2019年4月

鍋屋バイテック会社
国内営業部

“LinearClamper-Zee®”仕様変更および一部廃止のご案内

図 1. 寸法表記載の寸法図

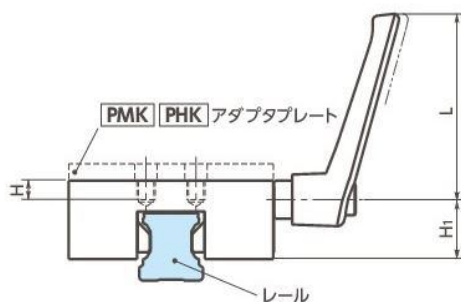
【寸法変更】

HK-4501-A		HK-4505-KR		HK-5501-A	
	変更前	変更後	変更前	変更後	変更前	変更後
H	変更なし				16	14
H1	26.5	32.6	35	32.6	31	37.5
C	選定表参照	変更前-2	選定表参照	変更前+4	選定表参照	変更前-2
